国立研究開発法人日本原子力研究開発機構原子力科学研究所
TCA（軽水臨界実験装置）施設に係る
廃止措置計画認可申請書の一部補正について

国立研究開発法人日本原子力研究開発機構
原子力科学研究所 T C A (軽水臨界実験装置) 施設に係る
廃止措置計画認可申請書の一部補正
新旧対照表

T C A廃止措置計画認可申請書の一部補正 新旧対照表

図10-2 液体廃棄物の廃棄設備の系統図

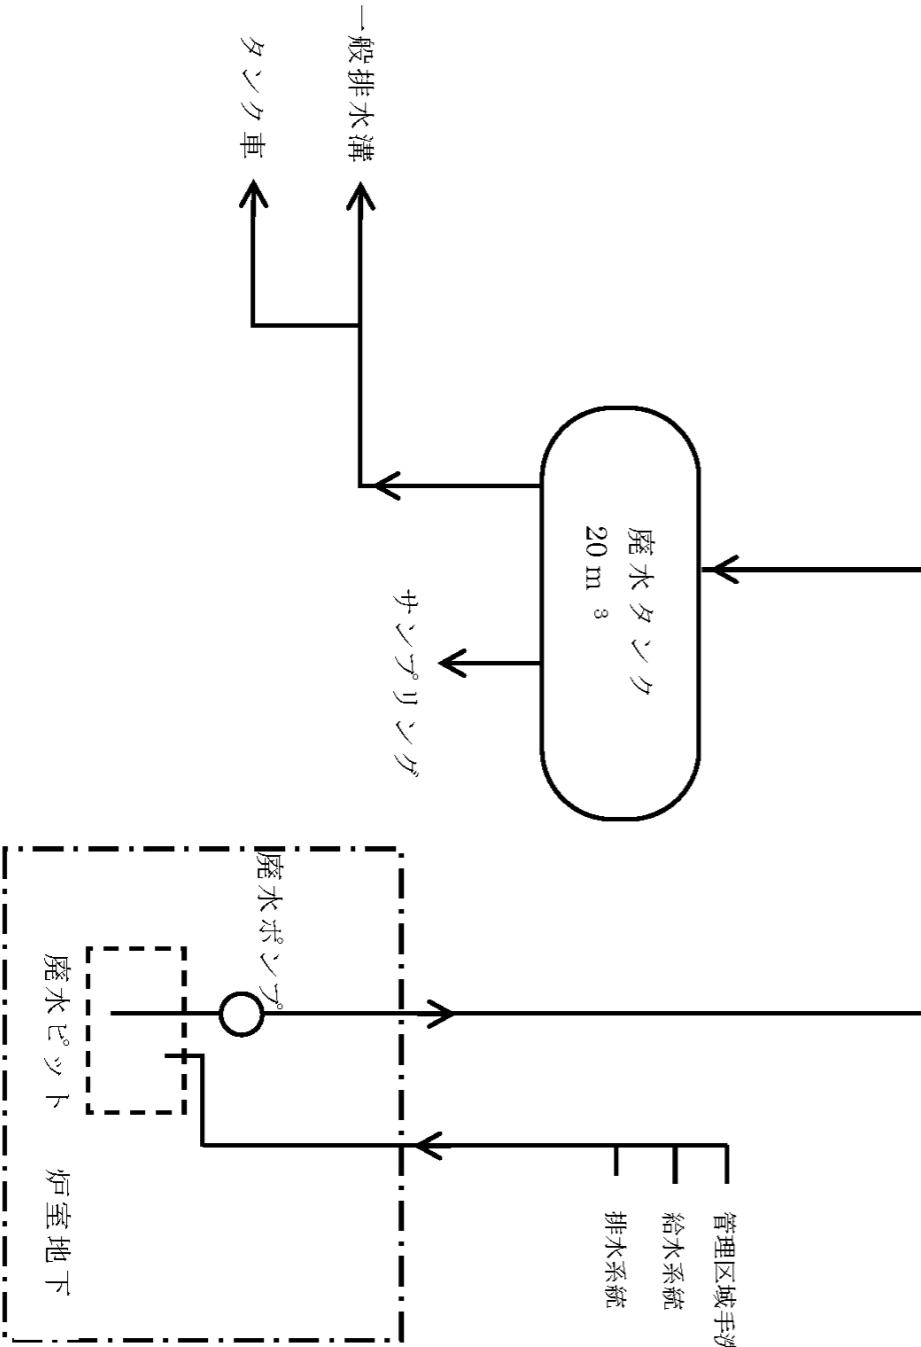
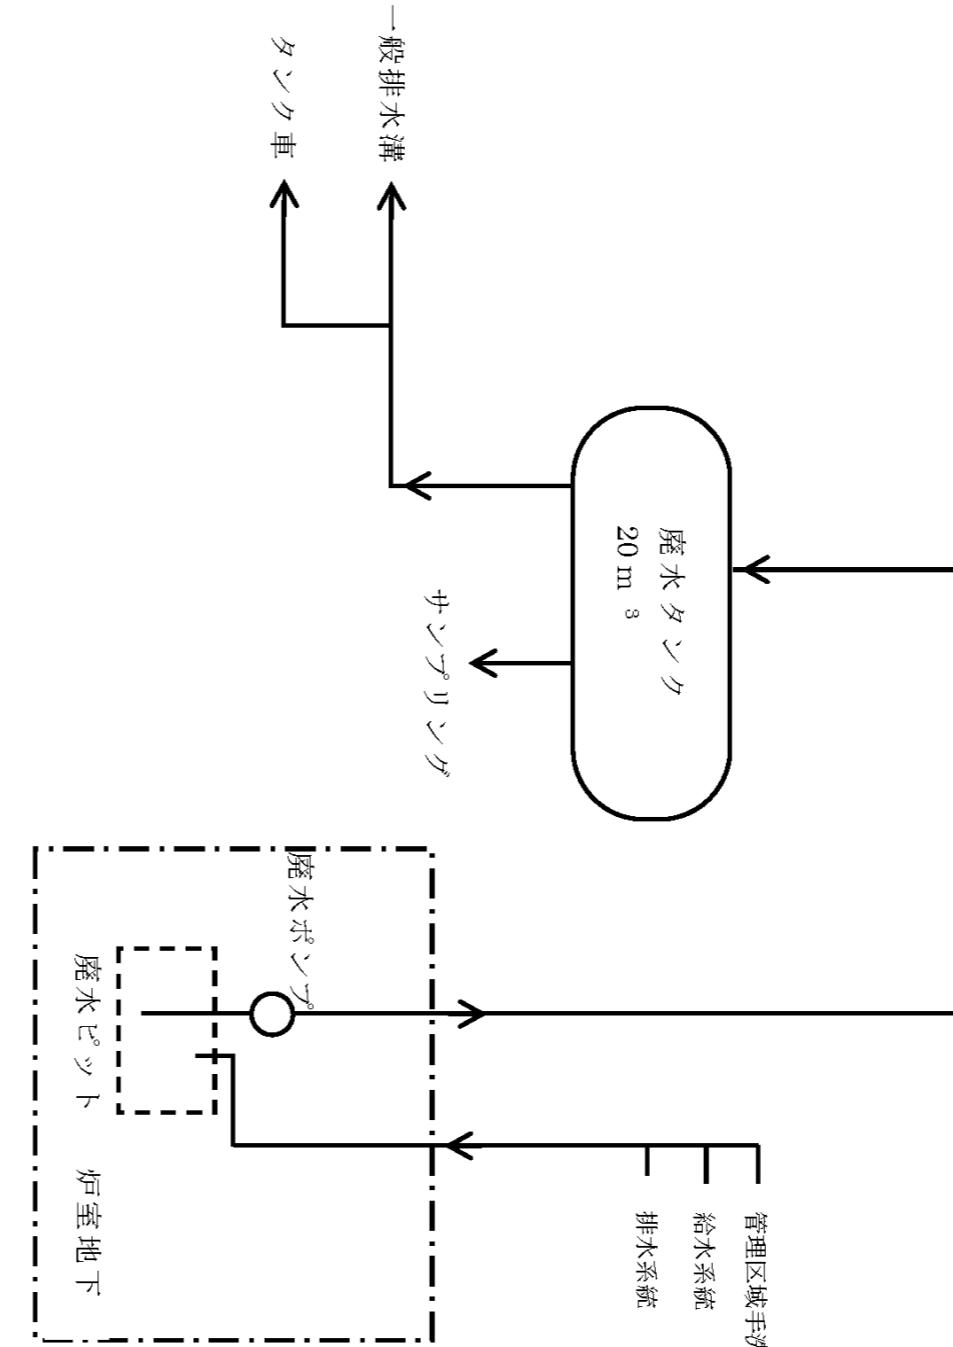
補 正 前	補 正 後	備 考
 <p>廃水タンク 20m³</p> <p>一般排水溝</p> <p>タンク車</p> <p>サンプリング</p> <p>サンプリング</p> <p>廃水ポンプ</p> <p>廃水ピット 炉室地下</p> <p>管理区域手洗、床排水 給水系統 排水系統</p>	 <p>廃水タンク 20m³</p> <p>一般排水溝</p> <p>タンク車</p> <p>サンプリング</p> <p>サンプリング</p> <p>廃水ポンプ</p> <p>廃水ピット 炉室地下</p> <p>管理区域手洗、床排水 給水系統 排水系統</p>	<p>記載の適正化</p>

図8-2 液体廃棄物の廃棄設備の系統図
